新旧対照表

B 棟 本 文

# 核燃料物質使用変更許可申請書の一部補正

図 2)-1 第2ウラン系廃棄物貯蔵施設 1階平面図

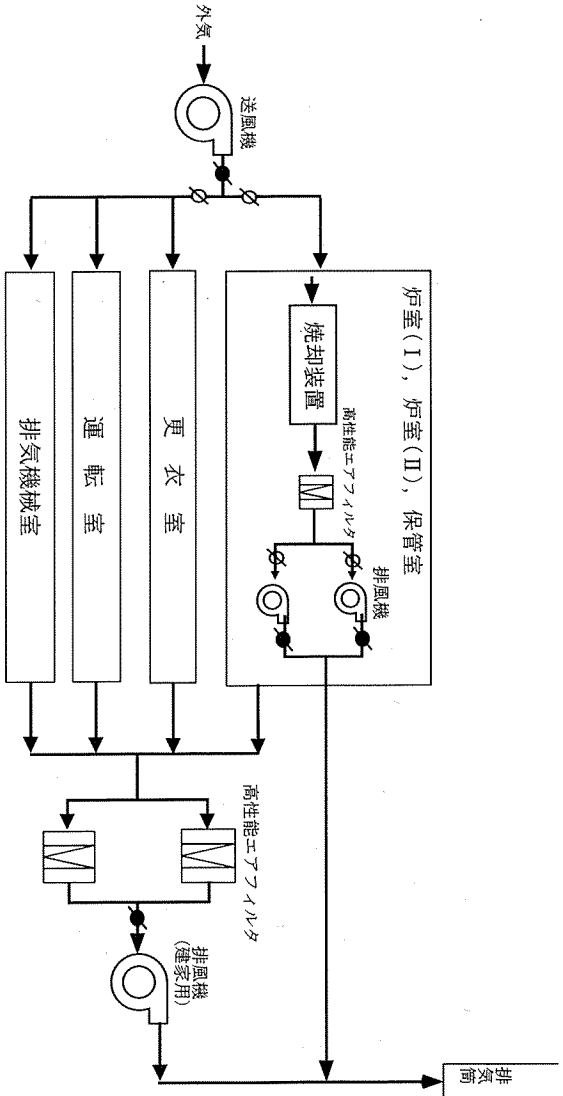
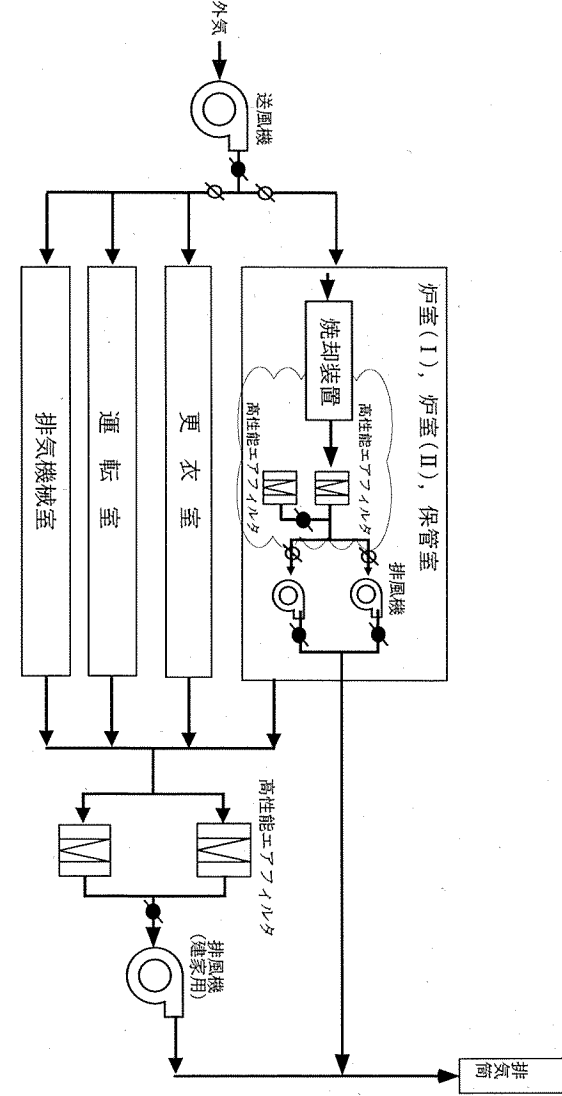
変 更 前	補 正 後	変更理由
<p data-bbox="156 430 201 1197" style="text-align: center;">図 2)-1 第2ウラン系廃棄物貯蔵施設 1階平面図</p>  <p data-bbox="268 702 313 766">約68 m</p> <p data-bbox="604 1372 672 1404">約45 m</p> <p data-bbox="201 1244 268 1452">凡 例 : 管理区域</p>	 <p data-bbox="1232 702 1276 766">約68 m</p> <p data-bbox="1568 1372 1635 1404">約45 m</p> <p data-bbox="1142 1244 1209 1452">凡 例 : 管理区域</p>	<p data-bbox="2016 239 2195 734">・既で使用許可基準規則を満足しているが、気体廃棄施設の設備に記載されている<math>\alpha</math>線用空気モニタについて、<math>\alpha</math>線用空気モニタの位置を明確化する。なお、本変更により、使用許可基準規則を満足していることに変更はなく、設計変更及び工事も伴わない。</p>

変 更 前	補 正 後	変更理由
 <p style="text-align: center;">凡例  気体廃棄施設的位置</p>	 <p style="text-align: center;">凡例  気体廃棄施設的位置</p>	<ul style="list-style-type: none"> <li>・第二保管室の階段の位置の見直し。</li> <li>・扉の有無及び位置の見直し。</li> </ul>
<p>図9-1-1 J棟1階気体廃棄施設的位置</p>	<p>図9-1-1 J棟1階気体廃棄施設的位置</p>

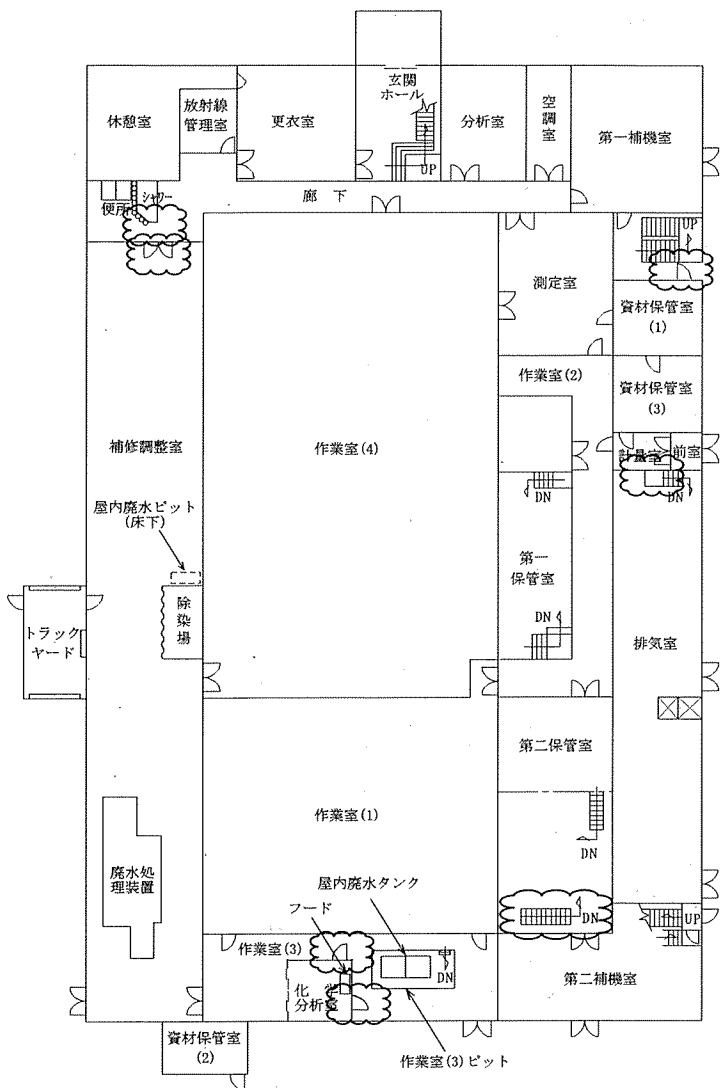
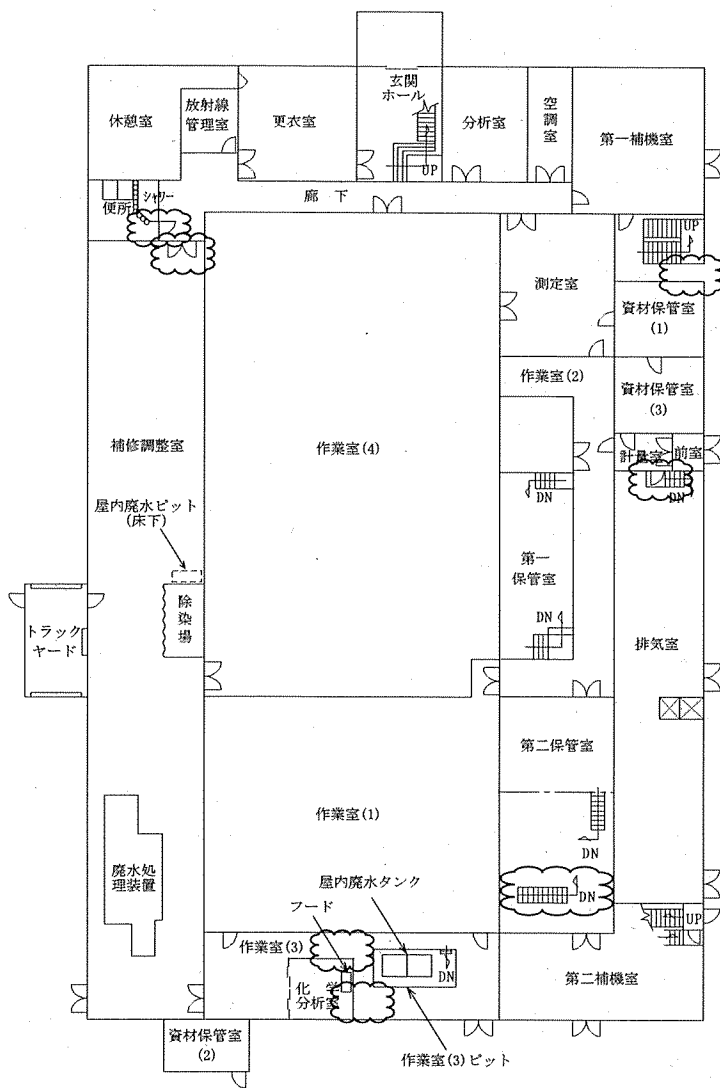
変更前	補正後	変更理由
 <p>図 9-1-3 J棟1階排気装置配置図</p>	 <p>図 9-1-3 J棟1階排気装置配置図</p>	<ul style="list-style-type: none"> <li>・第二保管室の階段の位置の見直し。</li> <li>・扉の有無及び位置の見直し。</li> </ul>

図 9-1-2 M棟 1階平面図

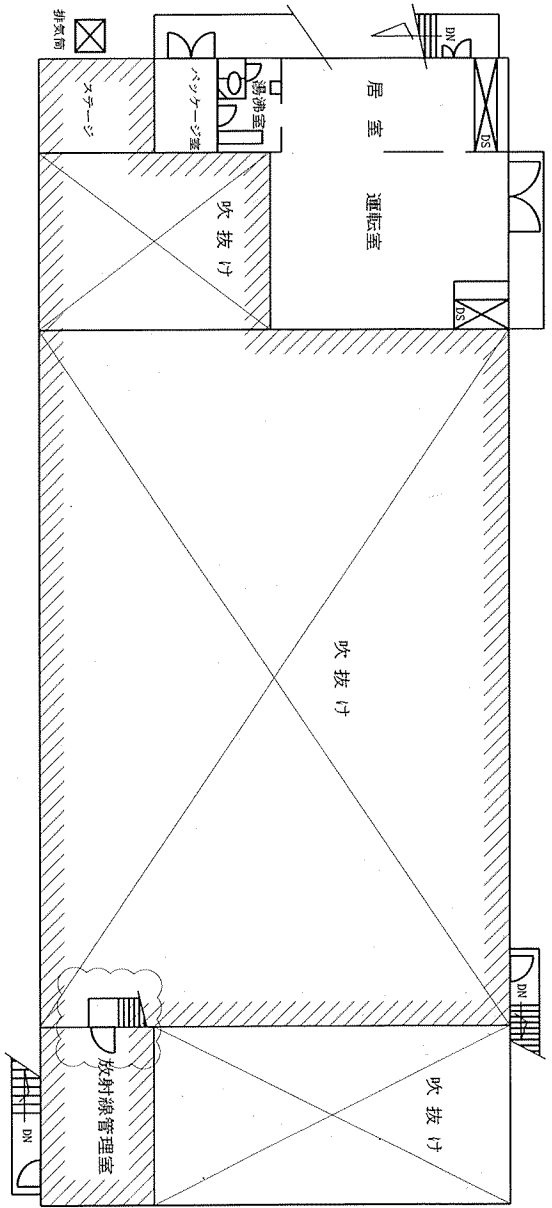
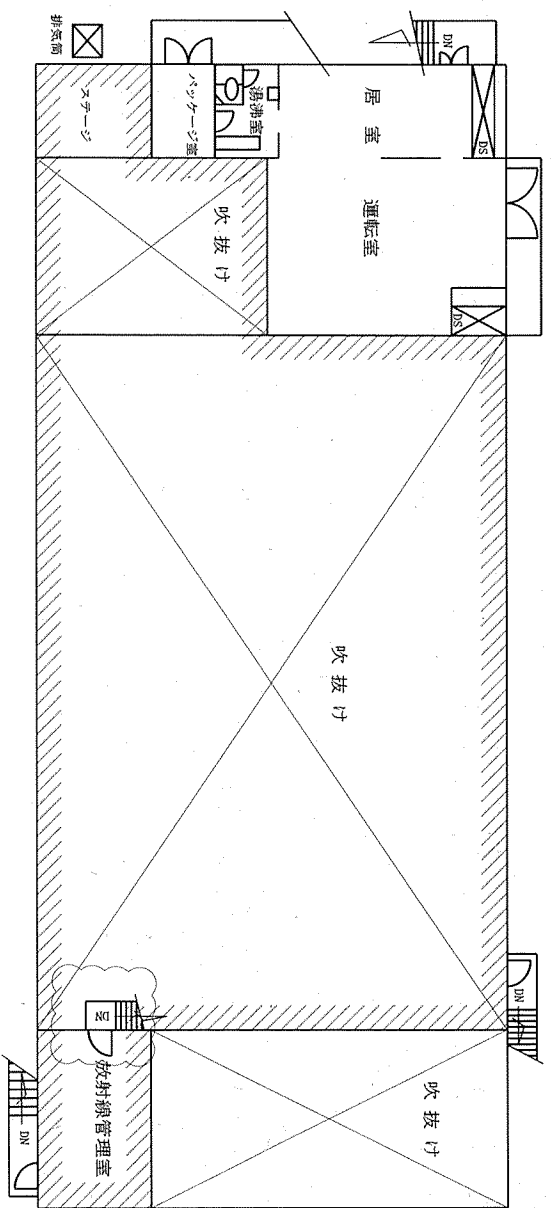
変更前	補正後	変更理由
 <p>凡例</p> <p> : 管理区域</p>	 <p>凡例</p> <p> : 管理区域</p>	<p>変更理由</p> <ul style="list-style-type: none"> <li>・階段の見直しを図るため。</li> </ul>
